k čj. 053187/2020/KUSK
Sp.zn. SZ_049700/2020/KUSK

Věc: Vyjádření k oznámení záměru „Obytná čtvrť Beroun-Pískovna“ v k.ú. Beroun

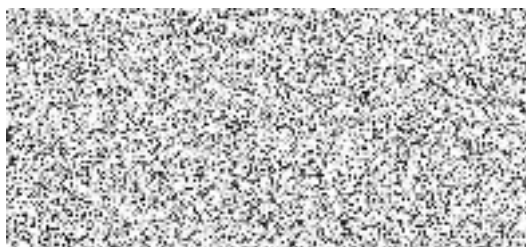
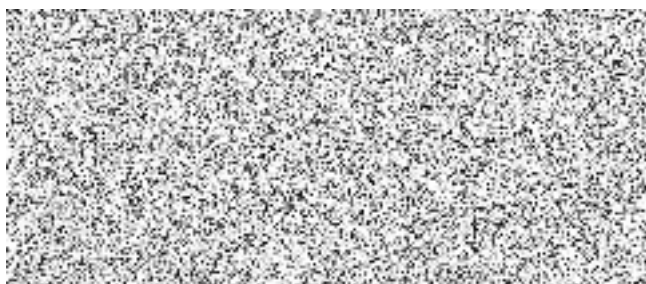
Záměr počítá s tím, že současné **koryto (severní vodoteč)** bude upraveno tak, že „povodňový průtok projde bezpečně podél řešeného území, ale zastaví se nekapacitních propustků u vjezdu do stávajícího dolního areálu, kde dojde k rozlivu vody mimo koryto...“ (str. 63 oznámení). **S takovou úpravou rozlivových poměrů nemůžeme souhlasit**, neboť by tak došlo k zásahu do našeho vlastnického práva, když by se tedy voda rozlila i po našich pozemcích, které by z toho důvodu nebylo možno užívat dosavadním způsobem. Odtokové/rozlivové poměry v této části řešeného území tedy nejsou řádně zajištěny. Výše uvedený záměr minimálně v tomto rozsahu neakceptujeme.
